改善箇所説明図

ウォーターポンプベルト

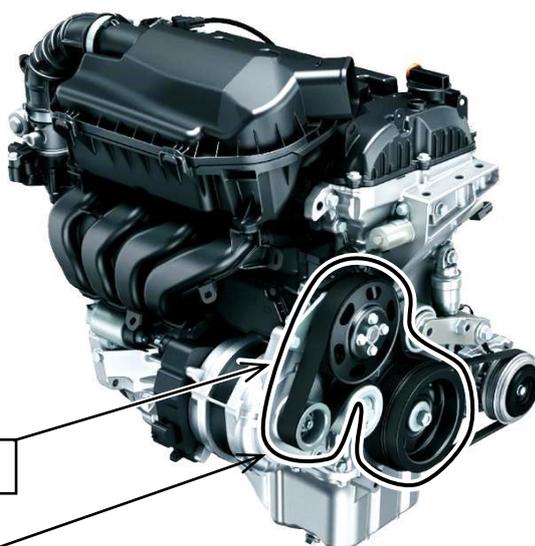
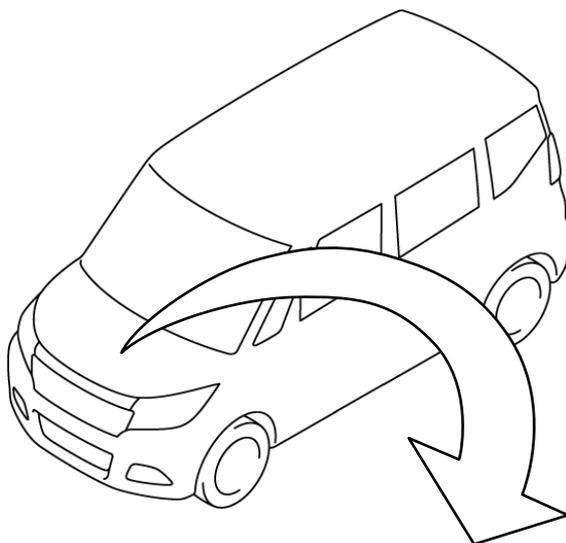
基準不適合箇所

マイルドハイブリッド車およびハイブリッド車において、ISG（モーター機能付発電機）とウォーターポンプを駆動しているウォーターポンプベルトの強度が不足しているため、使用過程で破断することがある。そのため、ISGとウォーターポンプが作動しなくなり、発電不良により充電警告灯が点灯し、冷却水温上昇により水温警告灯が点灯する。また、最悪の場合、エンジンが停止して再始動できなくなるおそれがある。

全車両、ウォーターポンプベルトを対策品と交換する。

識別：IDプレートに茶色のシールを貼付する。
